**Compléments concernant la demande d'examen au cas par cas  
enregistrée sous le n°2020-4472.**

GAEC L'Etang  
Siège d'exploitation : LA PIERRE MARTIN  
85 410 SAINT CYR DES GATS

Agrandissement d'un plan d'eau pour irrigation de cultures fourragères et rétablissement de la continuité écologique.

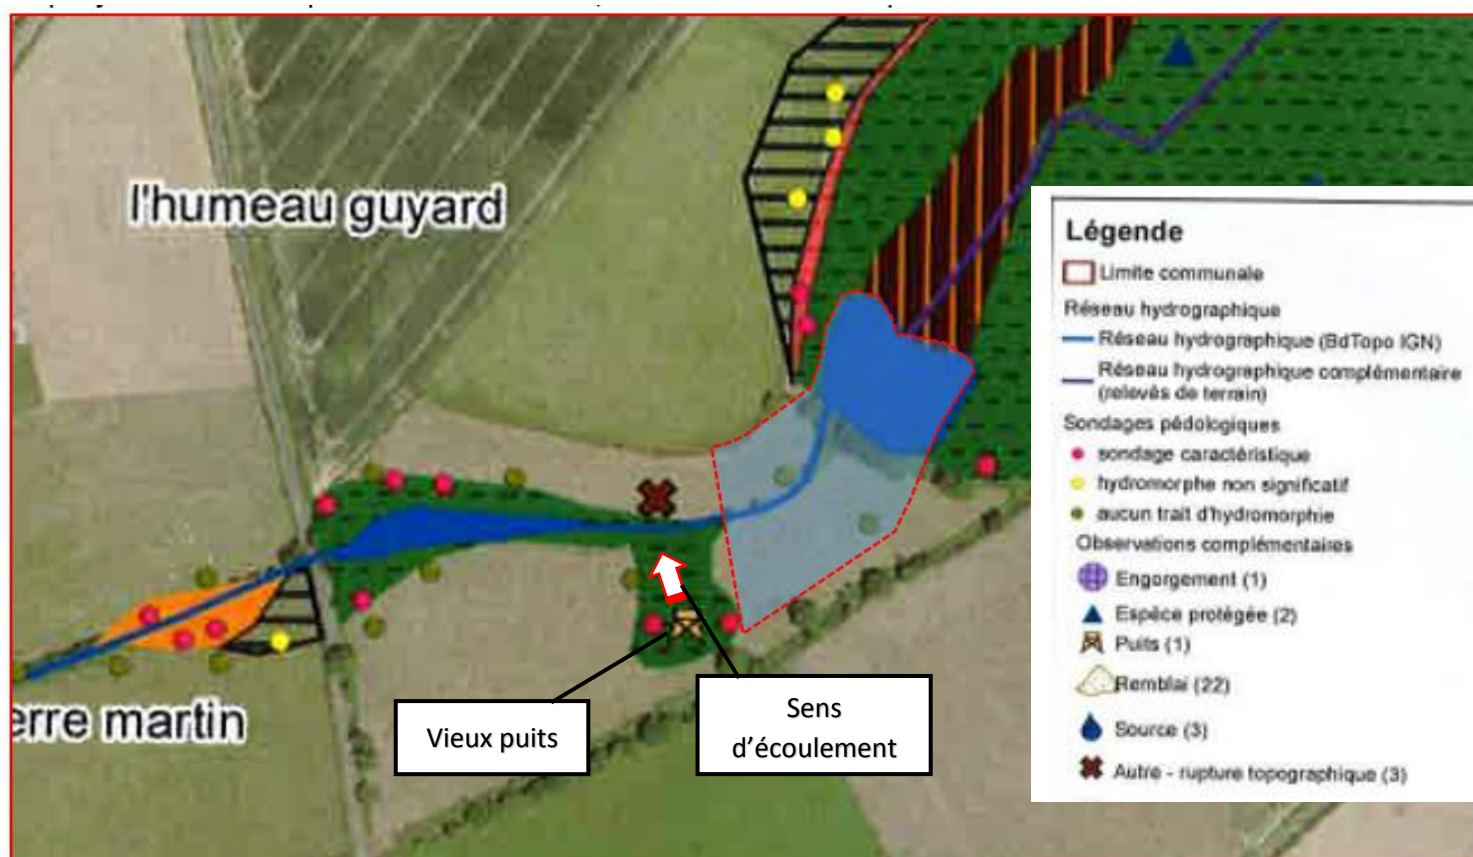
- **DREAL :** « Au sujet des milieux naturels, il est indiqué que 43 saules sont appelés à disparaître. Il convient de préciser leur emplacement (à priori sur la digue actuelle) et si ce sont les ligneux qui ont été supprimés suite aux recommandations de la police de l'eau, comme indiqué dans la pré-étude annexée, auquel cas l'état initial gagnerait à être actualisé. Faire mention dans le formulaire Cerfa de l'impact lié à la suppression des hêtres en aval, telle qu'indiquée dans cette même pré étude.

En effet, 34 saules ont été supprimés de la digue, conformément aux prescriptions de la Police de l'Eau. 9 sont encore en place, sur la ripisylve et amenés à disparaître. Il s'agit bien des éléments ligneux qui étaient présents sur la digue et mentionnés dans la pré-étude, supprimés suite à la visite de la Police de l'Eau. Une compensation sera faite pour l'ensemble des arbres supprimés par le projet. Un programme de compensation est en cours auprès de la cellule biodiversité de la CAVAC.
